Mission régionale d'autorité environnementale

**Avis de la mission régionale  
d'autorité environnementale  
Hauts-de-France  
sur le projet de parc éolien  
« Le Grand Cerisier »  
de la société Renewable Energy Systems (RES)  
sur les communes de Coingt, Jeantes, Bancigny,  
Dangy-Lambercy, Plomion, Nampcelles-la-Cour (02)**

n°MRAe 2020-4927

*Localisation des éoliennes en dehors d'un rayon de 200 m autour des zones à enjeux chiroptérologiques forts<sup>6</sup>*  
(Source : expertise faune flore page 200)

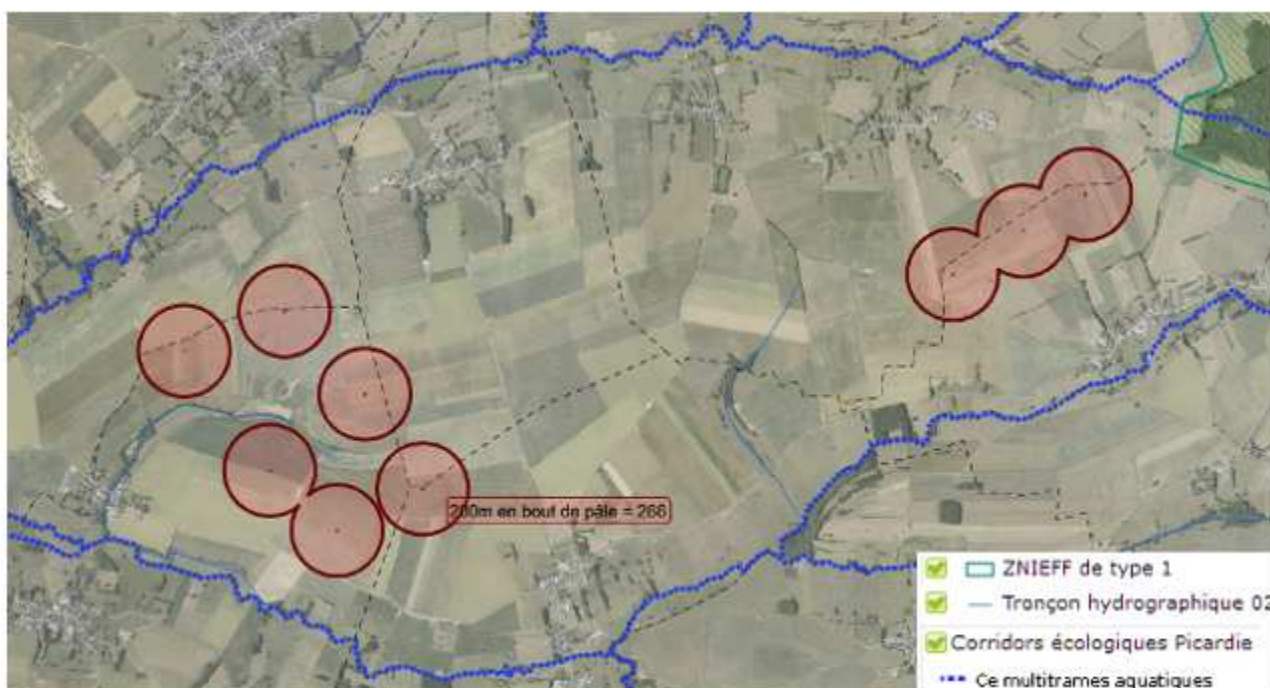
D'une part, l'étude justifie l'évitement des zones à enjeux pour les chiroptères par notamment le respect de l'éloignement de 200 mètres minimum des éoliennes de ces secteurs (cartographie présentée ci-dessous, source : page 200 de l'expertise faune flore). Cependant, cette distance ne semble pas avoir été considérée en bouts de pale des éoliennes. Il apparaît en fait que les éoliennes E1, E2, E4, E5 et E9 sont à moins de 200 mètres de secteurs identifiés comme zones d'enjeu fort (zones de chasse et fréquentation importante de chiroptères par l'étude elle-même, selon la cartographie présentée page 167. L'implantation des éoliennes ne respecte pas les dispositions de l'accord Eurobats<sup>5</sup> qui préconise une distance minimale d'éloignement de 200 mètres en bout de pale entre les éoliennes et les secteurs présentant une diversité et/ou une activité chiroptérologique.

*La distance de 200 m entre les éoliennes en bout de pale (soit 266 m/cercle rouge) montre qu'elle recoupe les zones à enjeux forts identifiées pour le groupe de six éoliennes (source : données DREAL)*

*Au regard de l'état initial, mettant en évidence des secteurs présentant une activité chiroptérologique notable, et compte-tenu notamment de la présence sur le site d'implantation de la Noctule commune dont l'extinction est à craindre dans les années à venir, l'autorité environnementale recommande de rechercher une solution alternative à la zone d'implantation potentielle retenue (autre localisation). Si le choix du site est maintenu, l'autorité environnementale recommande d'assurer l'évitement des enjeux principaux en supprimant les éoliennes E1, E2, E4, E5, et E9, et de définir des mesures complémentaires de réduction et de compensation des impacts résiduels.*

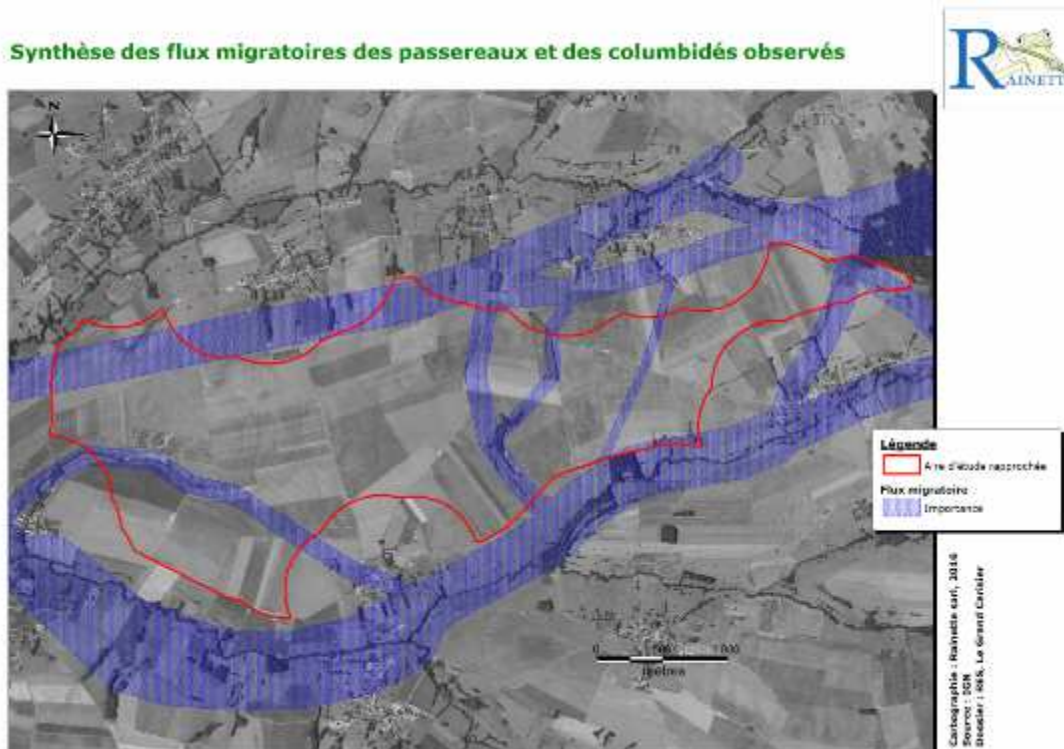
D'une part, l'étude justifie l'évitement des zones à enjeux pour l'avifaune notamment par le respect d'une distance de 200 m par rapport aux haies et éléments boisés et le respect d'un espacement inter-éolien de 300 m.

Or, les éoliennes E1, E5, E8 et E9 sont à moins de 200 mètres de secteurs identifiés comme zones d'enjeu fort pour l'avifaune : les éoliennes E8 et E9 sont en zone de nidification du Vanneau huppé et les éoliennes E1 et E5 sur un axe migratoire avifaunistique (cf. cartographie présentée page 167 de l'expertise faune-flore).

D'autre part, la cartographie page 115 de l'expertise faune-flore fait apparaître le ruisseau des Eburgnier comme support de ces flux migratoires. Or, ce dernier est encadré par quatre éoliennes conduisant potentiellement à un effet barrière pour ces oiseaux.

*Au regard de la mise en évidence de secteurs présentant une activité avifaunistique notable, et compte-tenu notamment de la présence sur le site d'implantation de deux espèces protégées et menacées, la Cigogne noire et le Milan royal susceptibles d'être fortement impactées par le parc éolien projeté, l'autorité environnementale recommande de rechercher une solution alternative à la zone d'implantation potentielle retenue (autre localisation). Si le choix du site est maintenu, l'autorité environnementale recommande d'assurer l'évitement des enjeux principaux en supprimant les éoliennes E1, E2, E3, E5, E6, E8 et E9, et de définir des mesures complémentaires de réduction et de compensation des impacts résiduels.*
